PROGETTO: VIABILITA' EST DI LUCCA COMPRENDENTE I COLLEGAMENTI TRA  
PONTE A MORIANO E I CASELLI DELL'AUTOSTRADA A11 DEL FRIZZONE E DI  
LUCCA EST

VALUTAZIONE IMPATTO AMBIENTALE (Legge Obiettivo)

**OSSERVAZIONE PRESENTATA DA STEFANINI LUIGI**

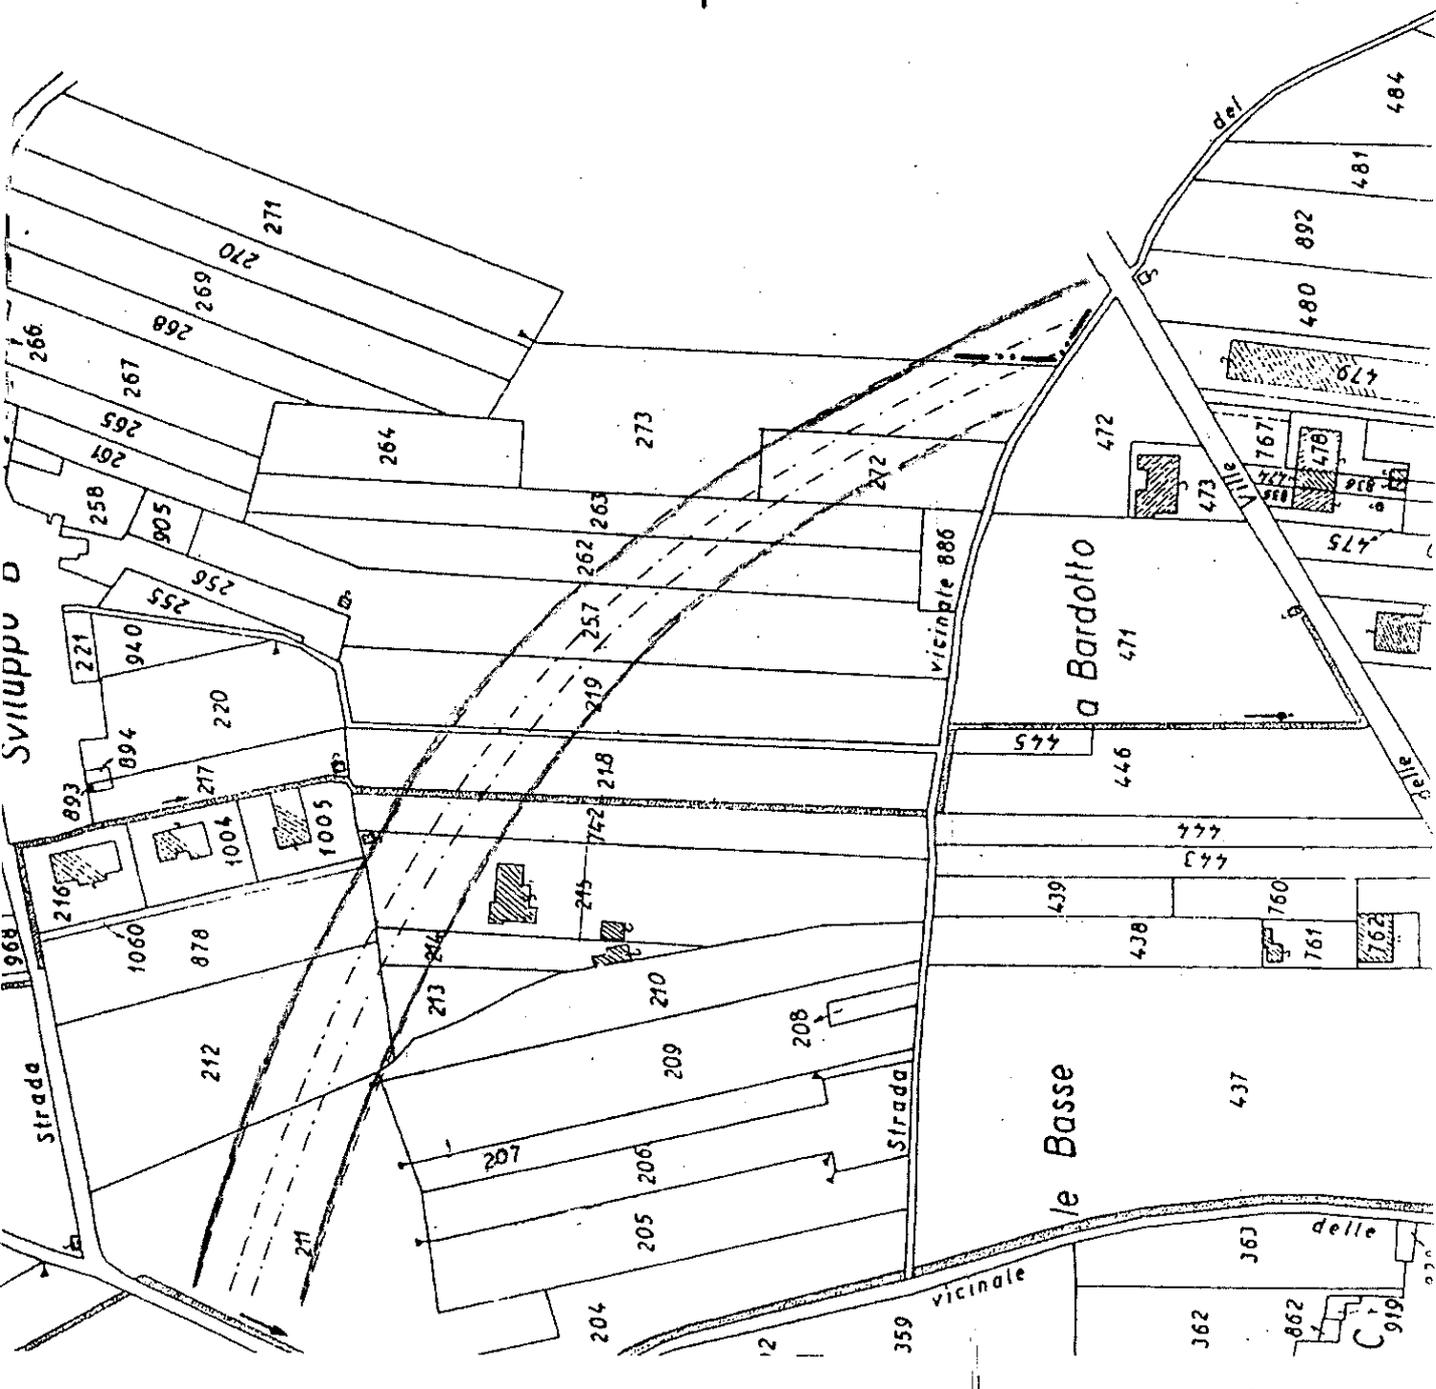
La viabilità proposta si colloca nelle immediate vicinanze della mia abitazione, sopraelevata di alcuni metri, con la rampa e la fossa laterale di scolo, poste pressoché sulla porta di ingresso. L'intenso e pesante traffico per il quale la strada è progettata, renderanno l'aria insalubre. L'impatto acustico sarà devastante con una rumorosità notevole anche predisponendo barriere antirumore. Per quanto riguarda la predisposizione di strumenti di mitigazione, il progetto prevede l'inserimento di fasce tampone costituite da siepi pesanti. Si ritiene che siano di difficile attuazione in quanto necessitano di un certo spazio, in questo caso mancante, come è ben visibile nell'elaborato progettuale delle mitigazioni, dove il segno grafico indicante il verde sovrasta e interseca il fabbricato.

Altresì la macchia di verde antistante il fabbricato e costituita da alberi di alto fusto viene in buona parte abbattuta. Anche la viabilità secondaria viene alterata e profondamente modificata: l'accesso al fabbricato esistente sarà cancellato e sostituito con un nuovo percorso su altre proprietà, lungo oltre cento metri e proveniente attraverso un raccordo da via Tognetti. E' quindi importante controllare e verificare preventivamente i sicuri impatti ambientali anziché intervenire sui successivi effetti.

previsto e di valutarne eventuali altre possibilità che meglio si inseriscano nel territorio salvaguardando il più possibile preesistenze e ambiente. Mi permetto di proporre una soluzione alternativa, a sud del fabbricato, più rettilinea, attraverso terreni pressoché ineditati, che si innesti con la rotonda come previsto nel progetto. In questo modo anche il nucleo di abitazioni posto immediatamente a nord della nuova strada verrebbe maggiormente salvaguardato, permettendo anche un minor dispendio nel rifacimento di infrastrutture e servizi connessi al nucleo citato.

Inoltre la modifica proposta eviterebbe la costruzione di una viabilità alternativa di accesso all'abitazione e consentirebbe di mantenere il verde di alto fusto esistente.
